ÓRGANO DE CONTROL INSTITUCIONAL  
MUNICIPALIDAD DISTRITAL CORONEL GREGORIO  
ALBARRACÍN LANCHIPA

**INFORME DE VISITA DE CONTROL**  
**N° 004-2025-OCI/5323-SVC**

**“INSTALACIÓN Y MANTENIMIENTO DE LOS SISTEMAS  
DE SEÑALIZACIÓN DE TRÁNSITO EN ZONAS  
ESCOLARES”**

**Rampa en mal estado y señalización P-49 con signos de corrosión**

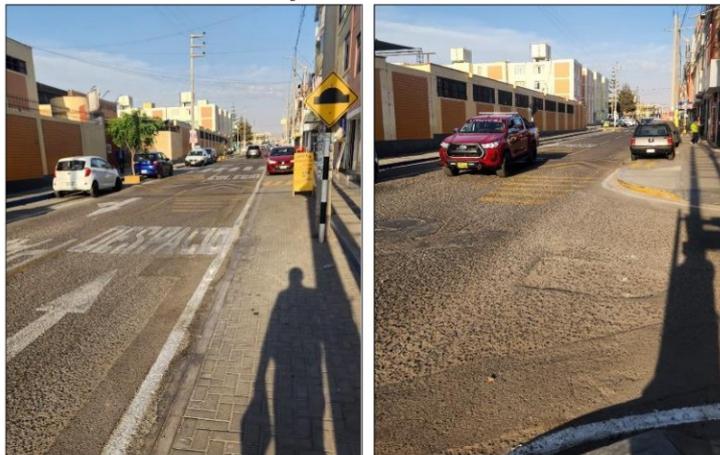
Durante el recorrido por las vías alrededor de la Institución Educativa Jorge Chávez se verificó que éstas no cuentan con suficiente señalización vertical; asimismo, se observó que en una (1) de ellas existen signos de corrosión en el parante metálico, según se resume a continuación:

Ítem	Tipo de señalización	Comentario
1	Señal zona escolar (P-49)	Únicamente se identificó la señal de zona escolar (P-49) para el carril de bajada; sin embargo, no se identificó dicha señalización en el carril de subida. Cabe precisar que, dicha señal presentaba signos de corrosión en el parante metálico.
2	Señal proximidad a cruce escolar (P-49A)	No se cuenta con dicha señal en la vía.
3	Señal ubicación de cruce escolar (P-49B)	No se cuenta con dicha señal en la vía.
4	Señal de proximidad reductor de velocidad tipo resalto (P-33A)	Si bien se identificó que en la citada calle sí se cuenta con la señal de proximidad de reductor de velocidad tipo resalto (P33-A), se identificó que esta no fue colocada a una distancia mínima de 60 metros antes de la ubicación del reductor de velocidad tipo resalto en que debía colocarse, sino a una distancia aproximada de 10 metros del reductor de velocidad.
5	Señal de ubicación de reductor de velocidad tipo resalto (P33-B)	No se cuenta con dicha señal en la vía.

De similar modo, durante el recorrido por las vías alrededor de la Institución Educativa antes mencionada se verificó que estas no cuentan con suficiente señalización horizontal; asimismo, que la rampa ubicada frente a la institución se encontraba en mal estado de conservación, ni se contaban con barandas de protección, según se señala a continuación:

Ítem	Tipo de señalización	Comentario
1	Demarcación Zona escolar	No se cuenta con dicha demarcación en la vía; sin perjuicio de ello, se identificó en el pavimento la demarcación de "Espacio" y "Colegio" en ambos carriles de la vía.
2	Demarcación velocidad máxima permitida	No se cuenta con dicha demarcación en la vía.
3	Demarcación Sube y Baja	No se cuenta con dicha demarcación en la vía.
4	Demarcación de zona rígida	No se cuenta con dicha demarcación en la vía.
5	Señal de pase peatonal y rampa en puerta de la institución	Se verificó que, frente a la puerta del nivel primario y secundario sí se cuenta con señal de pase peatonal; sin embargo, se verificó que la rampa ubicada frente a dicha puerta se encontraba en mal estado de conservación.
6	Barandas peatonales de protección	No se cuentan con barandas peatonales de protección.

**IMAGEN N° 13**  
**Señal vertical con presencia de corrosión**

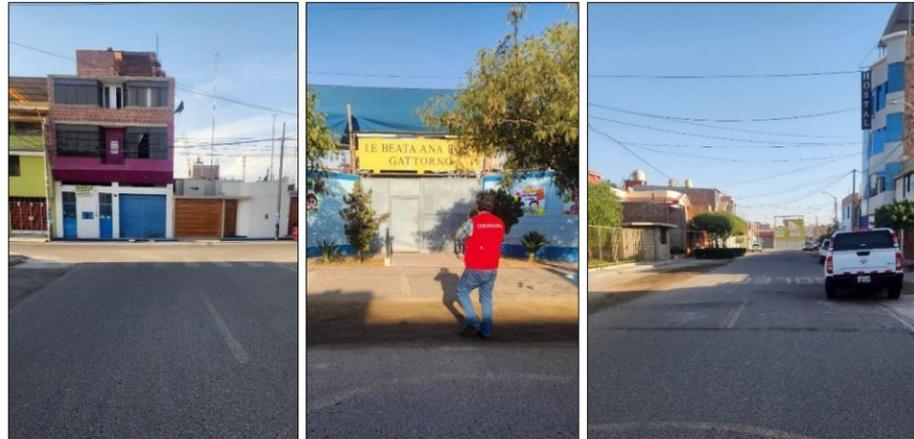
Durante el recorrido por las vías alrededor de la Institución Educativa Beata Ana Rosa Gattorno, se verificó que no se cuenta con suficiente señalización vertical en las vías alrededor de la citada Institución Educativa; asimismo, se identificó que la señal de zona escolar (P-49) presentaba signos de corrosión, según se resume a continuación:

Ítem	Tipo de señalización	Comentario
1	Señal zona escolar (P-49)	Si bien se contaba con una señal P-49, se identificó que esta presentaba signos de corrosión en el parante metálico.
2	Señal proximidad a cruce escolar (P-49A)	No se cuenta con dicha señal en la vía.
3	Señal ubicación de cruce escolar (P-49B)	No se cuenta con dicha señal en la vía.
4	Señal de proximidad reductor de velocidad tipo resalto (P-33A)	En las vías alrededor de la Institución Educativa no se han colocado reductores de velocidad tipo resalto.
5	Señal de ubicación de reductor de velocidad tipo resalto (P33-B)	En las vías alrededor de la Institución Educativa no se han colocado reductores de velocidad tipo resalto.
6	Señal de prohibido estacionar en zona escolar (R-27)	No se cuenta con dicha señal en la vía.
7	Señal de velocidad máxima permitida 30 km/h (R-30)	No se cuenta con dicha señal en la vía.

Asimismo, durante el recorrido por las vías alrededor de la referida Institución Educativa se verificó que tampoco se cuenta con suficiente señalización horizontal, ni con barandas de protección, según se resume a continuación:

Ítem	Tipo de señalización	Comentario
1	Demarcación Zona escolar	No se cuenta con dicha demarcación en la vía; sin perjuicio de ello, se identificó en el pavimento la demarcación de "Espacio" y "Colegio" en ambos carriles de la vía.
2	Demarcación velocidad máxima permitida	No se cuenta con dicha demarcación en la vía.
3	Demarcación Sube y Baja	No se cuenta con dicha demarcación en la vía.
4	Demarcación de zona rígida	No se cuenta con dicha demarcación en la vía.
5	Señal de pase peatonal y rampa en puerta de la institución	No se cuenta con dicha demarcación en la vía.
6	Barandas peatonales de protección	No se cuentan con barandas peatonales de protección.
